梅列区三明学院限价商品住房·博学佳园项目

设计更改通知

设计单位： 福建一建集团有限公司 工程设计甲级证书编号：A135004919	工程名称	博学佳园		工程编号	FJYJ-设计-2018-JZ002	
	主送单位	福建一建集团有限公司		抄送单位	质监站，监理单位，施工单位	
	更改原因	☐ 原设计图纸错、漏、碰、缺的更正 ☐ 原设计计算的更正 ☒ 原构造设计的改进或完善 ☐ 其它专业设计人员要求配合更改 ☐ 建设单位要求更改 ☐ 施工单位要求更改 ☐ 地质条件与原资料有出入造成的修改 ☐ 回复审查意见 ☐ 施工条件变化		涉及专业	建筑	
注：本设计更改通知应由有关部门审查合格后方可用于施工				发文日期	2021.07

7#楼局部地下一层平时平面图 1:100
(变更前)

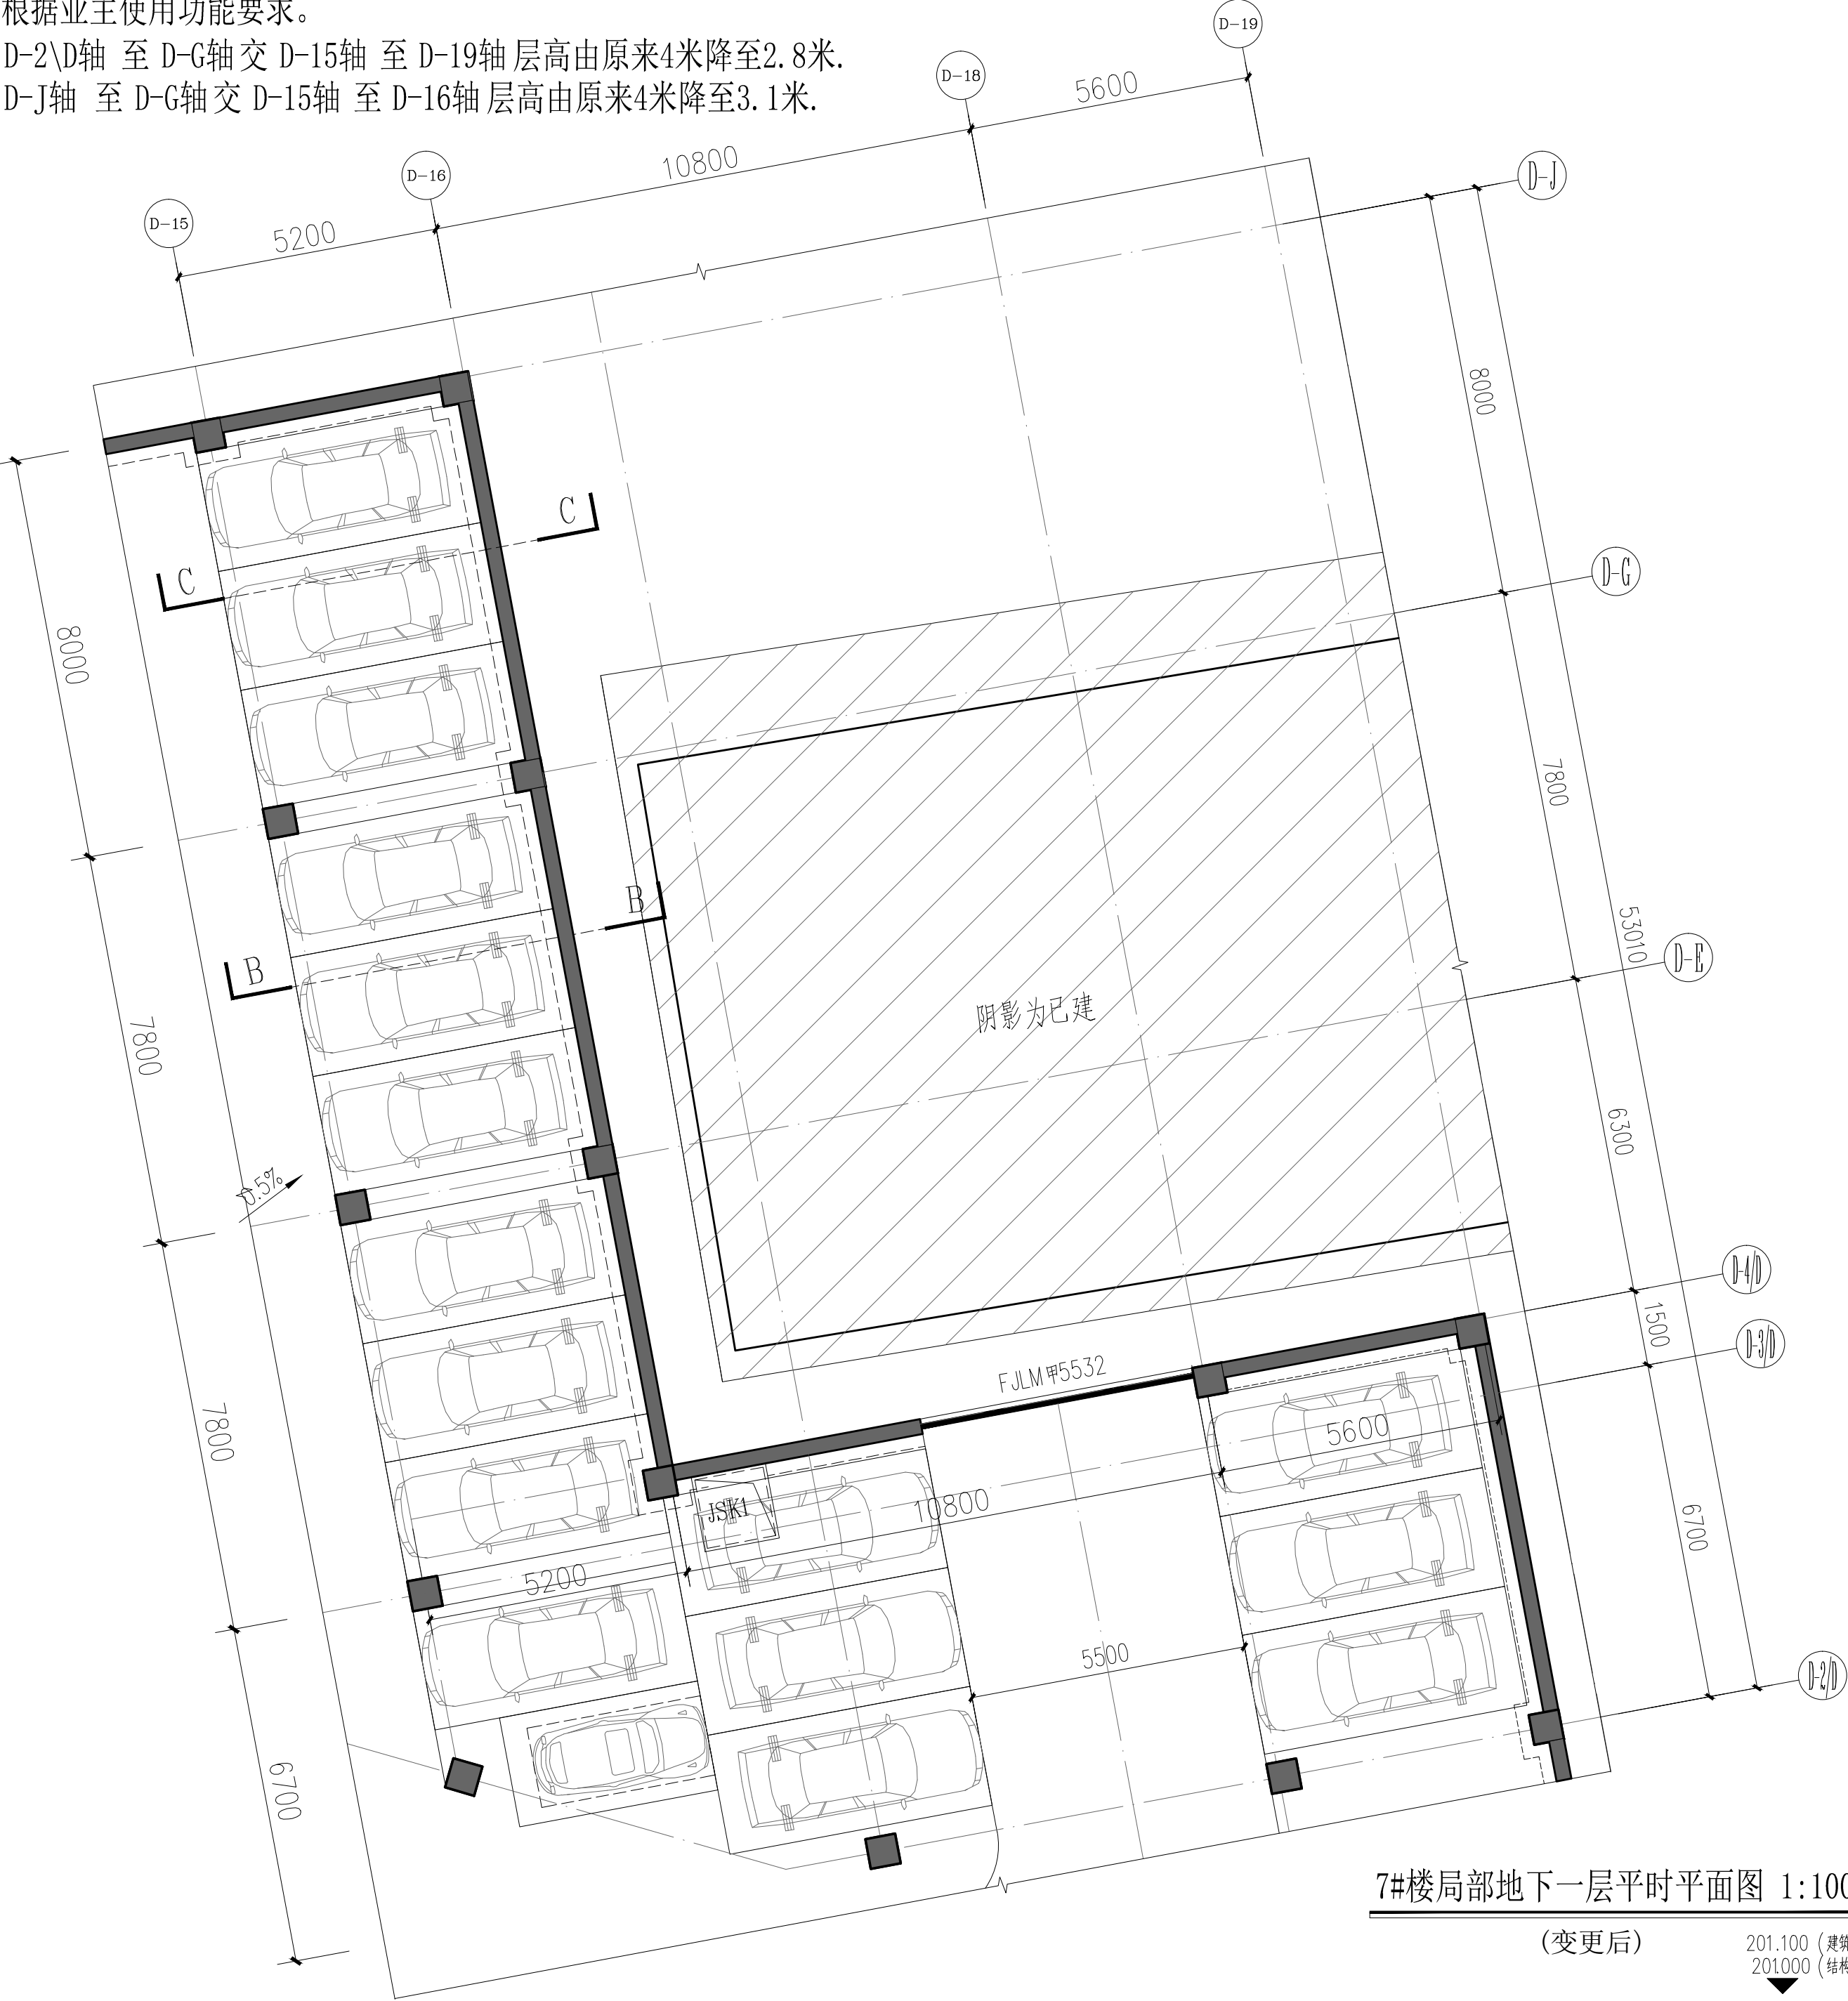
变更内容：
根据业主使用功能要求。
D-2\D轴 至 D-G轴交 D-15轴 至 D-19轴 层高由原来4米降至2.8米。
D-J轴 至 D-G轴交 D-15轴 至 D-16轴 层高由原来4米降至3.1米。
